Call for Evidence等により得られた情報と それを踏まえた対応(案)

発電原価

割引率1%

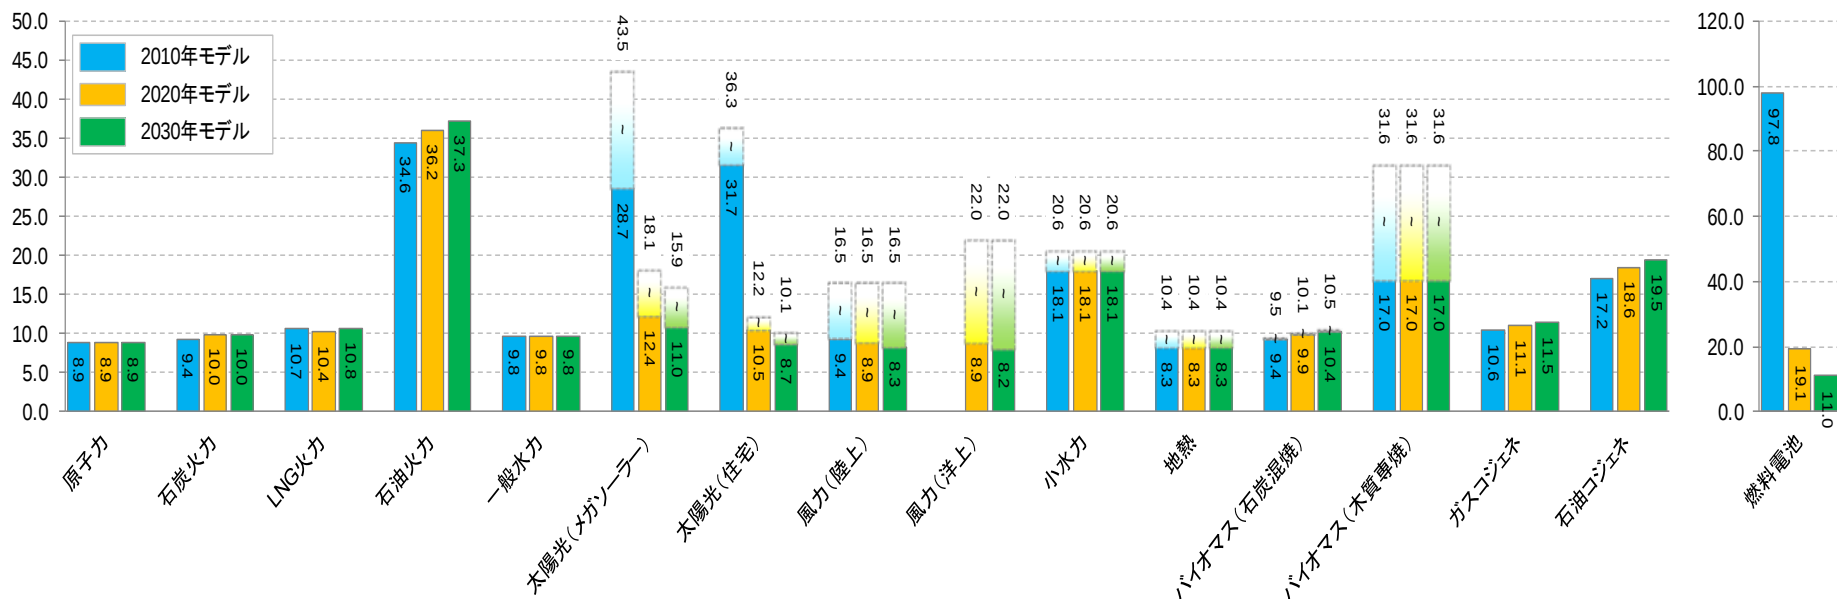
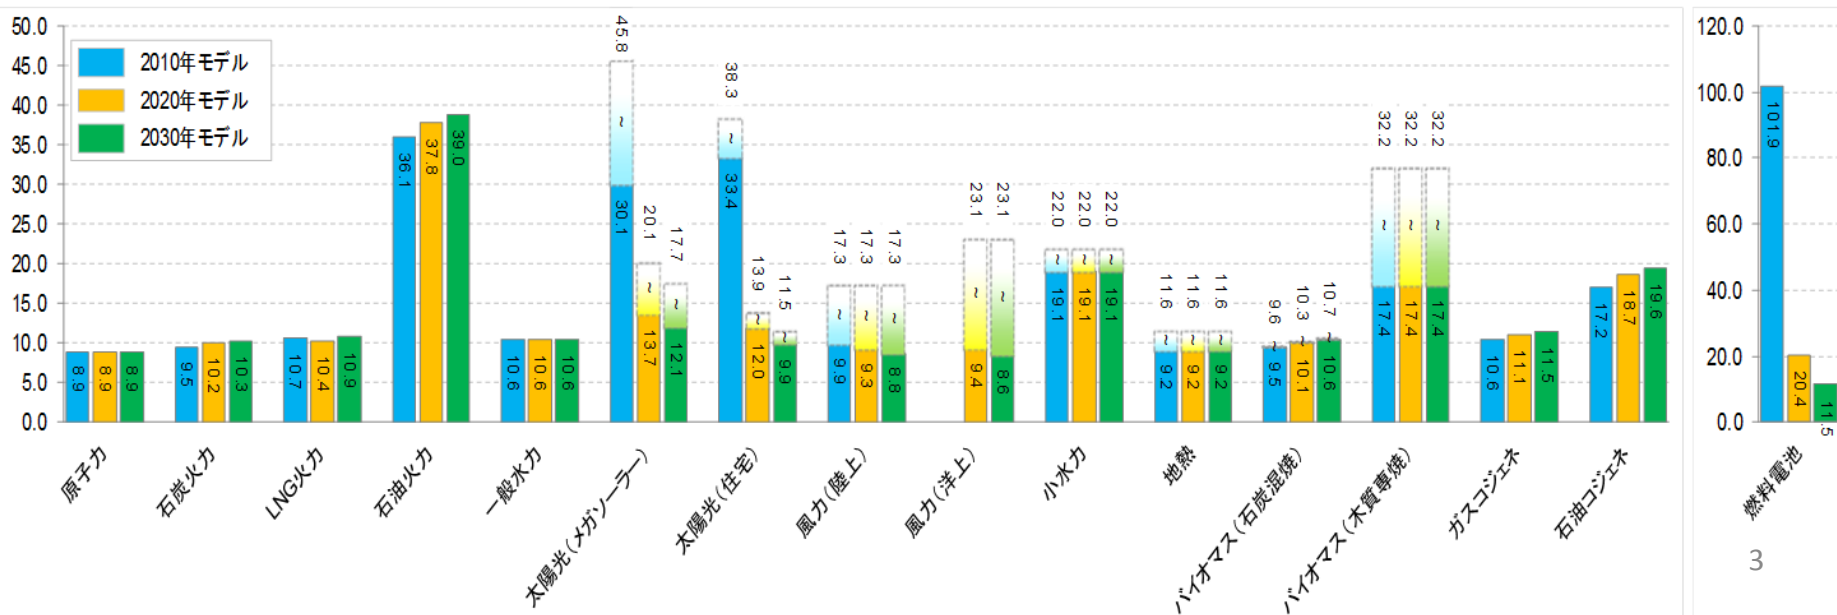
- ① 近年の低金利政策を踏まえれば、代表数値として割引率を1%程度で評価すべきではないか。
- ② 再エネ法の目的を考えれば、1～5%の割引率では低すぎる。事業収益を考え、8～10%とすべき。
- ③ 原子力のバックエンド事業のように長期のプロジェクトについては、割引率は限りなく低くすべき。

今回の試算では、割引率は0, 1, 3, 5%と幅を持って試算をしている。例えば、割引率1%と3%の場合の発電コストを比較してみると次ページのとおりのとおり。

⇒①、②、③のいずれについても、現在の報告書の内容を変更する必要があるものではない。

建中利子考慮(平均的な期間で費用を等分し、利子3%で計算。)

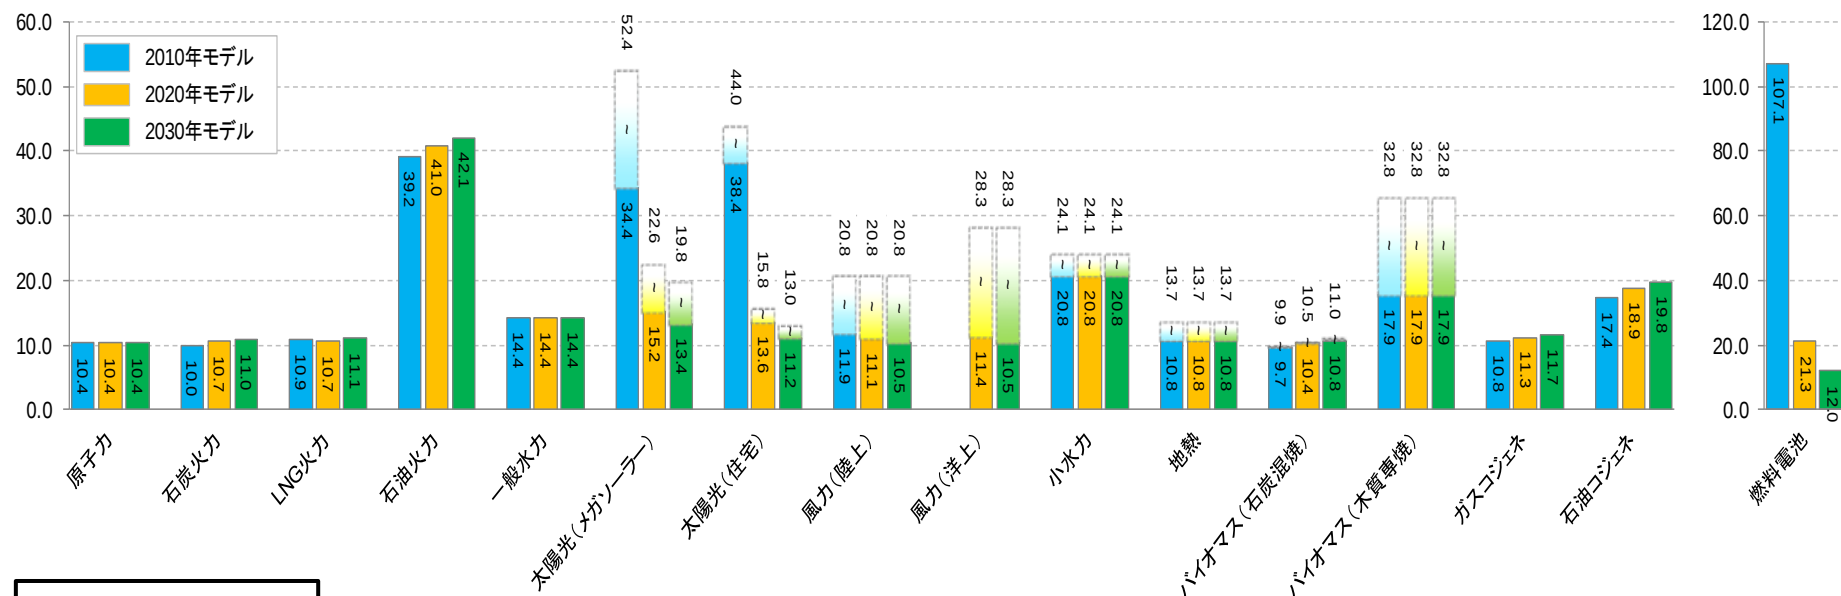
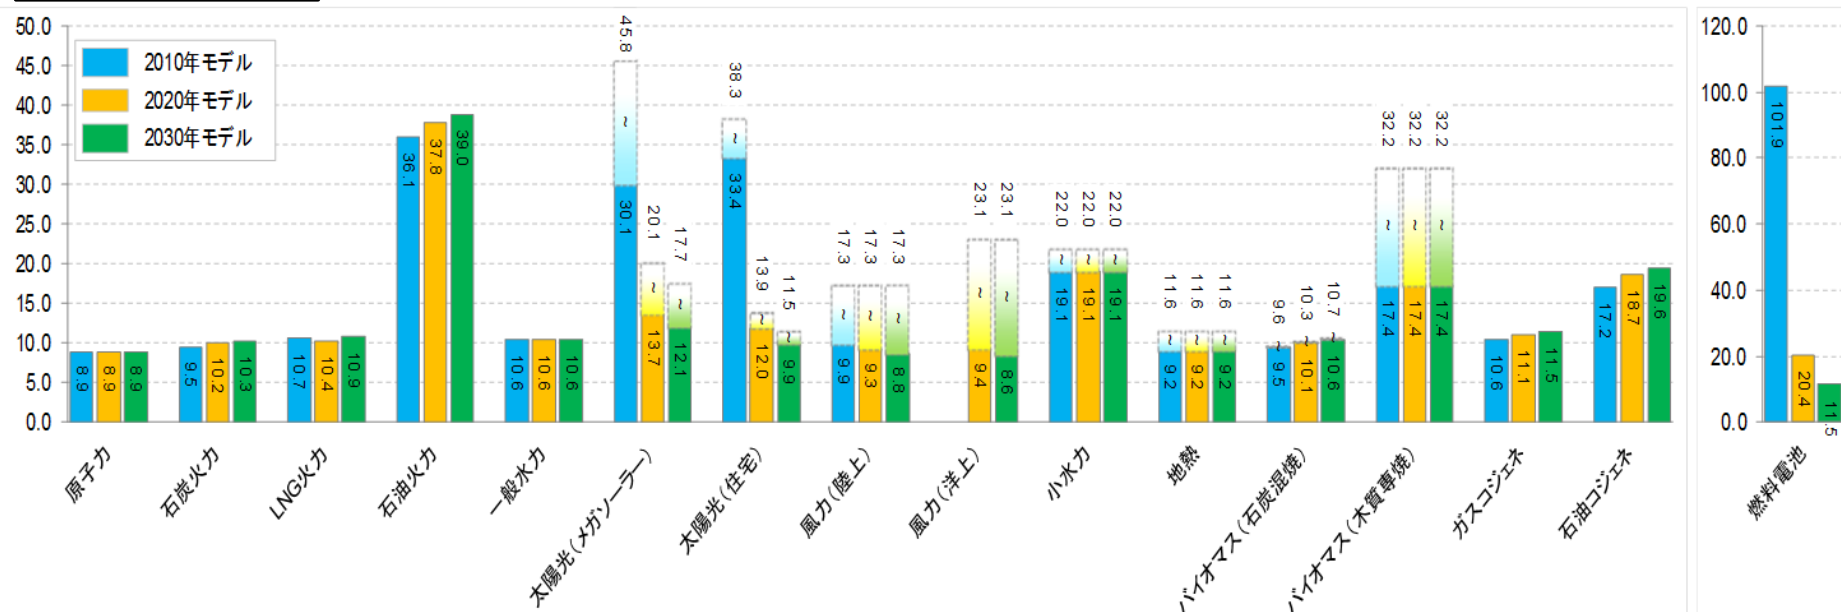
- ① 原子力のように建設期間が長く、建設費が高い場合、建設中の利子をコストに含めるべき。
- ② 建設費は操業開始前に発生する費用であり、減価償却費を割り戻すことは適切ではなく、実際の支払の発生年度ごとに計算すべき。
- ③ 原子力発電所は建設遅延が起きており、その間は、火力で代替せざるをえないため、その分のコストを勘案すべき。

建設費については、減価償却費用をコストとしてみることが一般的であると判断し、今回の試算では減価償却費用を使った。一方、建設中の利子を考慮しているコスト試算もあるが、建設に要する資金の支払利息は事業者によって資金調達年数や借入利率が異なる等の事情があることから、今回前電源一律に含まないこととしたもの。建設の期間及びその間のコストの発生の状況について、電源毎に比較可能なレベルで数値を算出することは難しいが、報告書の別添6で示した計画から稼働までの期間中、建設費用として、毎年同額が支払われたとして、その間の利子を割引率と同じと仮定して、参考までに試算してみると、結果は次ページのとおり。

⇒①②については、前記試算結果は参考値として示す。

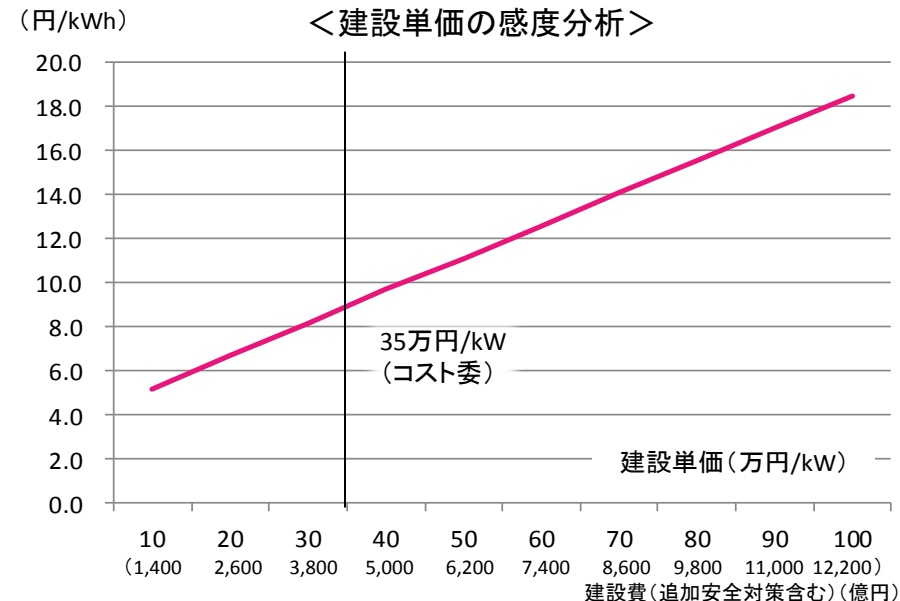
- ① 米国では原子力発電所の建設単価は、安全対策等のために上昇傾向にあり*、日本においても当然今後上昇すると考えて、建設単価の上昇(例えば、35万円/kW→60万円/kW)を見込むべき。
- ② 通常の廃炉に係る期間については、日本の実績を考えれば、20年は見込むべき。廃炉の費用も、実績を踏まえれば、7,000億円程度として試算すべき。

原子力の建設単価については、新しい安全対策によるコスト増(前述)が見込まれるものの、我が国においては必ずしも上昇のみを続けているわけではないこと、過去の傾向が2030年まで継続するかどうか明らかでないこと、米国における過去の傾向が我が国においてそのまま適用できるとは限らないことから、現時点では定量的な見通しを示すことは難しい。また、2030年のコストの見通しについては、増加要因のほか次世代軽水炉(2030年実用化を目指して官民で研究)によるコスト低減の可能性もあることにも留意が必要。他方、建設単価が高くなる可能性は否定できないことから、参考として感度分析を行ったところ右図のとおり。

⇒①②ともに、感度分析の結果は参考値として示す。

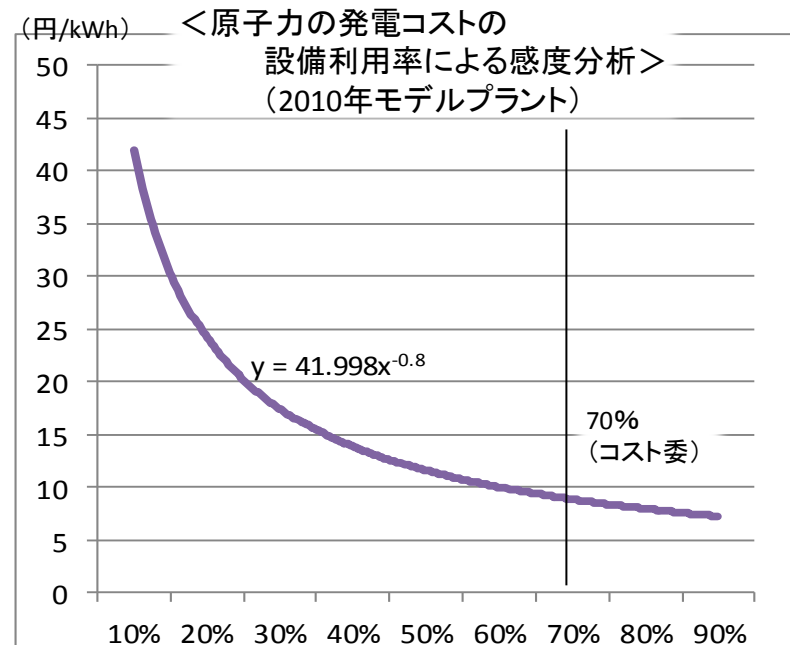
- ① 原子力の設備利用率は近年60%台で、規制強化や今後の老朽化を考えれば50%あるいはそれ以下とすべき。
- ② 原子力の設備利用率は、世界の趨勢や原子炉の高性能化などを考えれば、80%、90%で考えるべき。
- ③ 原子力の設備利用率の低下に伴う火力代替のコストを勘案すべき。

今回の試算では、原子力の設備利用率について、10、50、60、70、80%のそれぞれで試算をしている。設備利用率について10%～90%まで感度分析を行うと以下のとおり。

⇒①②ともに、感度分析の結果を参考値として示す。
③については、現在の報告書の内容を変更する必要があるものではない。

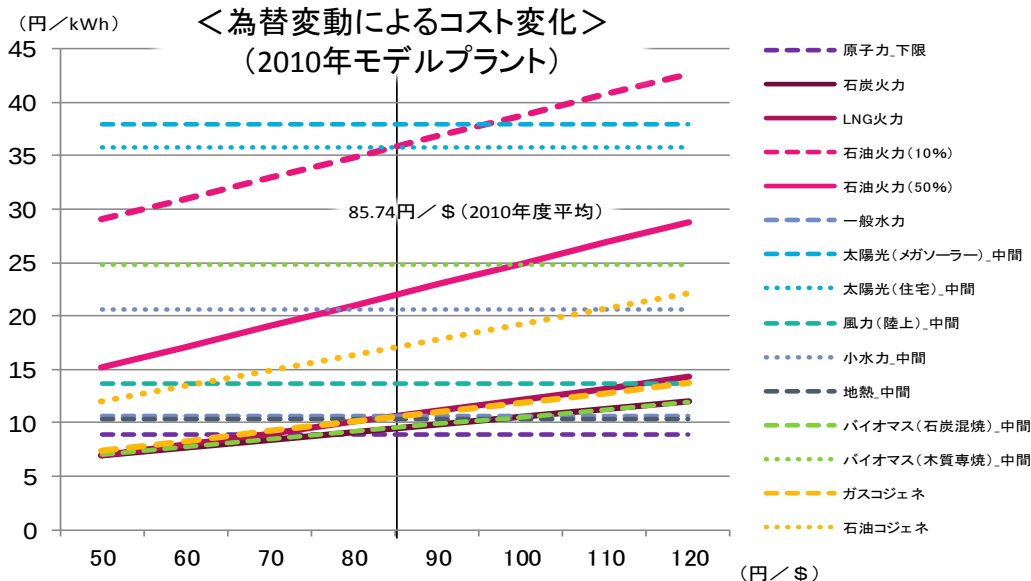
- ① 円安による化石燃料への影響度について記載し、国民に対し発電コスト上昇リスクがあることを明示すべき。
- ② 中長期にわたって為替レートの妥当な値を設定することは困難であるが、高ケース(50円/\$)と低ケース(120円/\$)で示すべき。
- ③ 為替レートや燃料価格について、最新のデータを使うべきではないか。

化石燃料の輸入額は為替レートの影響を大きく受けるため、さらに円高になり発電コストが減少する(円高メリット)可能性と円安により発電コストが上昇する(円安リスク)可能性があるが、中長期にわたって為替レートの妥当な値を設定することは困難であるため、便宜上将来にわたって一定と仮定して試算している。なお、為替変動による発電コストの変化は以下のとおりである。

⇒①②ともに、感度分析の結果を参考値として示す。

送配電ロス考慮(需要家側電源は燃料価格を変更)

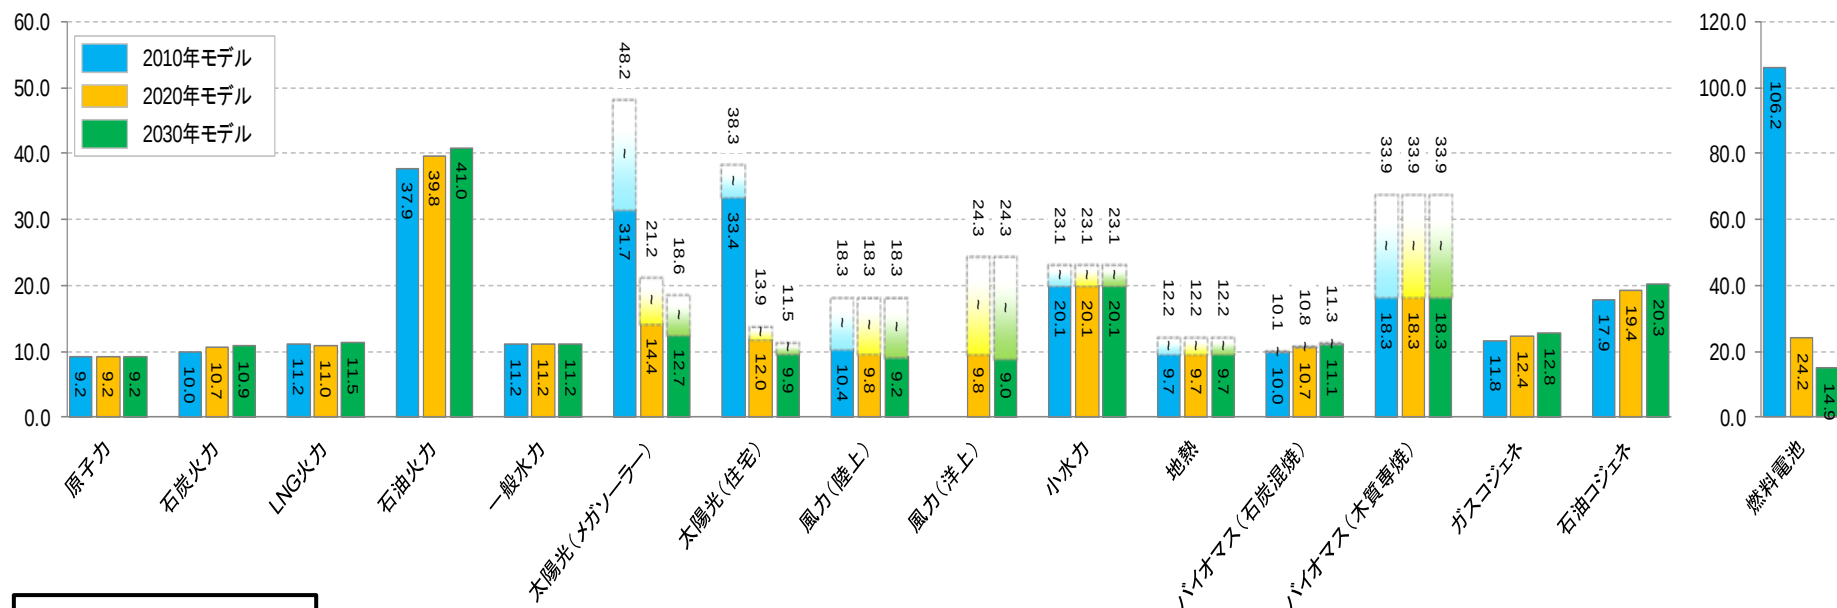
- ① 消費者を含めた需要サイドを重視した電力コストの考え方として、「発電端ベース」ではなく「受電端ベース」での比較が妥当。送電コスト等具体的に示すことはできないが、需要サイド(産業・業務・家庭)別の発電用燃料(ガス)単価・原価の考察が不十分であり託送費用も考慮に入れた燃料費の区分も必要。
- ② 日本における送電ロス(5%程度*)であり、送電ロスも考慮した受電端の発電量で比較すべき。

今回のコスト試算においては、電源としての特性について比較することを主目的としており、モデルプラントの送電端での値を用い、一方需要家サイドでの発電についても発電用燃料調達費を同じ条件としている。

なお、参考として、大規模電源について送電ロス(5%)を考慮し、需要サイドの発電について発電用燃料の価格を市場価格として試算(報告書参考資料2の参考試算)を行うと次ページのとおりとなるが、電源間での比較に有意な差をもたらすものではない

⇒①②ともに、試算結果を参考値として示す。
